**Modulo per la presentazione delle osservazioni per i piani/programmi/progetti sottoposti a procedimenti di valutazione ambientale di competenza statale**

Progetto di un impianto per la produzione di energia elettrica da fonte eolica, costituito da 14 aerogeneratori ciascuno di potenza nominale pari a 6 mw per una potenza complessiva di 84 mw da realizzarsi nei comuni di Larino e San Martino in Pensilis in provincia di Campobasso

ID: 8708

Mappa estratta dal testo citato “A Mediterranean Valley”

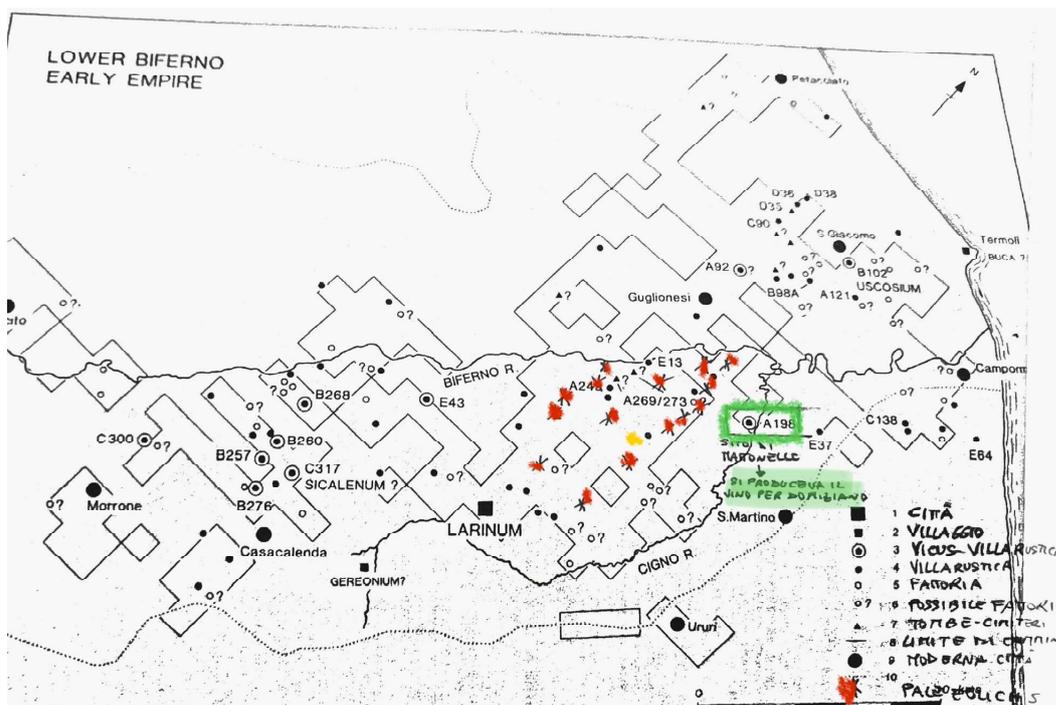
Vale in questo senso la pena ricordare che la Valle del Biferno è stata oggetto di numerosi studi tra cui “A Mediterranean Valley- Landscape archeology and Annales History in the Biferno Valley” autore Graeme Barker ed. Bloomsbury USA Academic, 1995, per la sua straordinaria

fertilità che ha impegnato accademici di prestigio e che ha portato alla luce numerose aziende agricole di epoca romana che producevano “il cibo degli imperatori”.

In particolare il sito di Mattonelle è classificato come “vicus”, quindi villaggio rurale, insediamento complesso ed importante (scavato solo per un terzo), cui si aggiungevano

una serie di numerose ville rustiche, individuate nello studio, alcune proprio a ridosso delle progettate pale eoliche.
